7. 橋梁耐震

とりまとめ：葛 漢彬 (名城大学)

論文題目：“局部座屈が生じた円形断面鋼製橋脚の修復方法に関する研究”

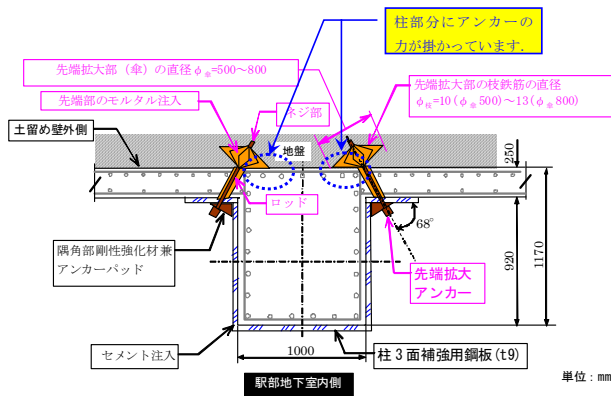
柱と壁は一体構造として建設されたのか？アンカーで柱を壁に強く固定すると、壁の破壊が先行しないのか？

◆回答：下図に示すように、アンカーは柱の背面に向かって斜めに挿入されたため、アンカーを引張る力は主に柱に掛かっていて、壁に大きな負担にならない仕組みとなっています。従いまして、壁の先行破壊にはなりませんでした。

図一討1 解析モデル

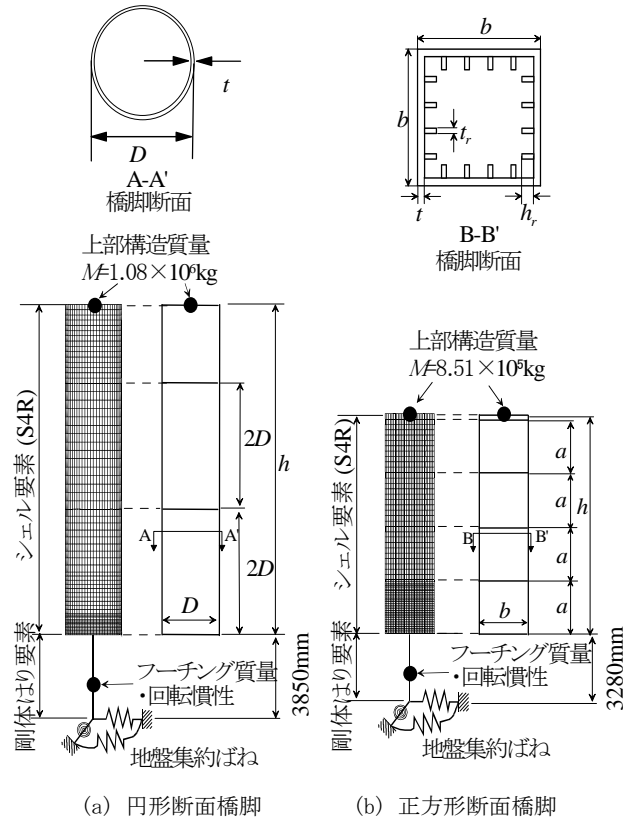
(2) 現行法で設計された鋼製橋脚は、提案法で照査するとどの程度危険になるのでしょうか。

つぎに、水平1方向地震動に対して設計された橋脚が実際の3方向地震動に対して安全かどうかという点について説明します。現行の設計では水平1方向設計地震動として調整波を用いているので対応する3方向地震動成分を設定することが出来ません。そこで、ここでは、実測波の3方向成分から水平1方向地震動成分を選び、これにより橋脚を設計しました。そして、この橋脚に対して設計で用いた実測波の水平1方向成分に拡大倍率(0.6~1.4)を乗じて入力した場合と水平2方向成分に同じ拡大倍率乗じて同時入力した場合の挙動について詳細に検討しました。鉛直動成分については本論文で示したように影響が小さいので無視しています。具体的には、地震波としては兵庫県南部地震での実測波JRTを選び、卓越するNS成分で円形断面橋脚と正方形断面橋脚を設計しました。鋼製橋脚のモデルは図一討1のとおりです。橋脚躯体の諸元と構造パラメータの値を表一討1、鋼材の三曲面モデルによるパラメータを表一討2、地盤の集約ばね定数およびフーチングの質量と回転慣性を表一討3、表一討4に示します。大倍率で生じることがわかります。これより、明らかに水平1方向地震動のみによる設計は危険側であることがわかります。橋脚の解析にはシェル要素による高精度の複合非線形動的解析を用いましたが、その精度はすでに振動台実験で確認しています^{18),19)}。解析結果として水平1方向地震動成分(JRT-NS)と水平2方向地震動成分(JRT-NS+EW)に乗じた拡大倍率と最大応答変位(合変位)の関係を円形断面橋脚と正方形断面橋脚について図一討2に示します。

この図中には各ケースで橋脚に不安定状態が生じるか否かも示しています。図一討2より、いずれの橋脚においても、水平2方向地震動成分の同時入力の場合の最大応答変位が大きく、橋脚の不安定状態も水平1方向地震動成分入力時より小さな拡大倍率で生じることがわかります。これより、明らかに水平1方向地震動のみによる設計は危険側であることがわかります。

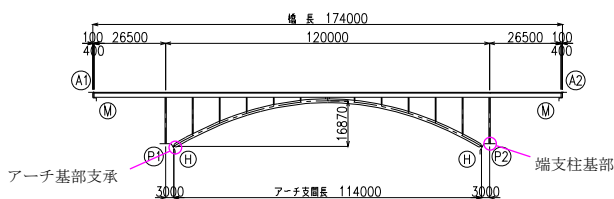
橋梁の先進的な耐震設計法の提示だと思えますが、いろいろなシナリオに対して得られている挙動の精度はどの程度あるのでしょうか。

◆回答：本論文における解析モデルとしては、地震時の動的挙動が複雑な橋梁に分類される上路式鋼トラス橋を対象にして、震源から橋梁までの一貫した数理モデル（断層モデル+地盤モデル+橋梁モデルの一貫した解析モデル）を提示した上で、断層変位を含むM6.5の直下地震の横ずれ断層や逆断層近傍における対象橋梁の応答特性を調べております。アーチ橋は通常非線形動的解析のモデルであるため、いろいろなシナリオに対して得られている挙動の精度としては地震動の特性による影響が大きくなります。地震動の作成方法としては、理論的方法を採用しておりますが、この手法により、1966年パークフィールド地震を再現したところ、観測された加速度波形、変位波形と精度よく一致することを確認しております。また、今回のシナリオは一般的な横ずれ断層と逆断層を想定しておりますが、対象箇所における震源断層パラメータと地盤特性をできるだけ厳密に設定することで、構造物の挙動を精度よく評価できると考えられます。ただし、これらの特性は不確定要素が多いため、設定の精度にどうしても依存します。
